**Realizzazione della terza corsia nel tratto compreso tra
Verona Nord (Km 223) e l'intersezione con l'Autostrada A1
(Km 314)**

**STUDIO DI IMPATTO AMBIENTALE Aggiornamento 2020
Emissione Settembre 2023 per richiesta integrazioni M.A.S.E.**

**Nota di riscontro alla Richiesta di integrazioni della
Commissione Tecnica di Verifica dell'Impatto Ambientale VIA e VAS
del Ministero dell'Ambiente e della Sicurezza Energetica
- REGIONE EMILIA ROMAGNA -**

Dettaglio bacino di laminazione BL48 a ridosso del Cavo Parmigiana Moglia

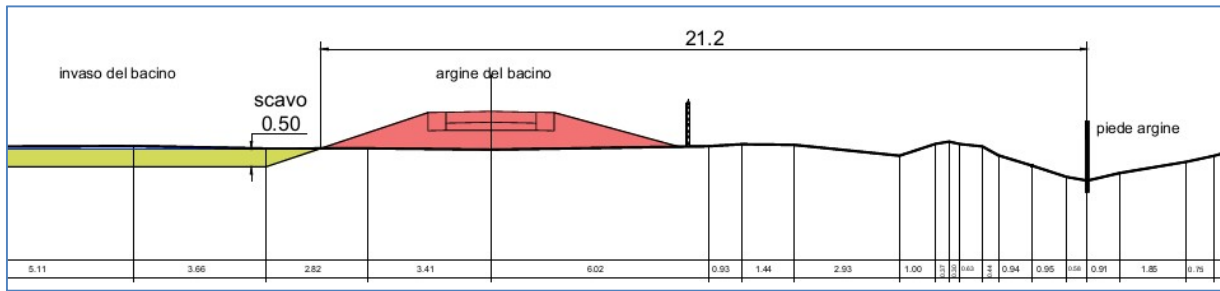
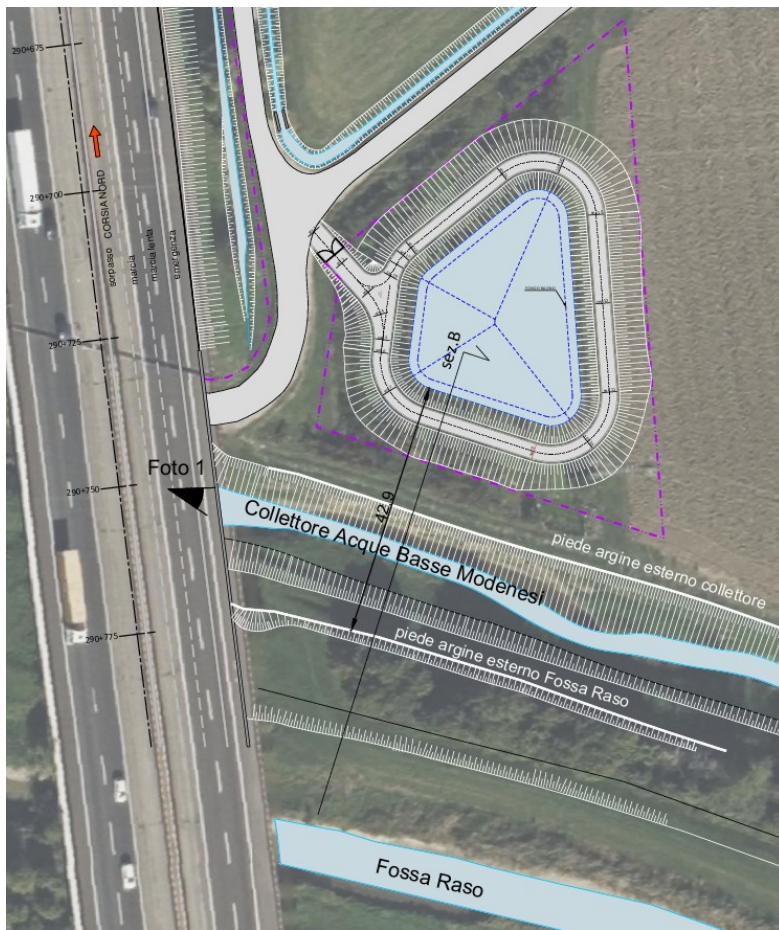
#5 “Si richiede l'integrazione delle schede progettuali relative ai Bacini di Laminazione previsti a ridosso del Cavo Parmigiana Moglia e del Canale Fossa Raso la cui gestione compete ad Aipo ricadenti nei Comuni di Reggiolo e Rolo (RE). Nello specifico si necessita conoscere, al fine della valutazione e verifica di un eventuale pregiudizio per l'opera idraulica, l'indicazione della distanza dei bacini di laminazione dal piede delle arginature dei corsi d'acqua e la profondità di scavo da realizzare.”

Sono stati prodotti due nuovi elaborati di progetto inerenti i Bacini di Laminazione previsti a ridosso del Cavo Parmigiana Moglia e del Canale Fossa Raso. Gli elaborati, ai quali si rimanda per ogni ulteriore dettaglio, sono i seguenti:

B—05-02-05 “Dettaglio bacino di laminazione BL48 a ridosso del Cavo Parmigiana Moglia”
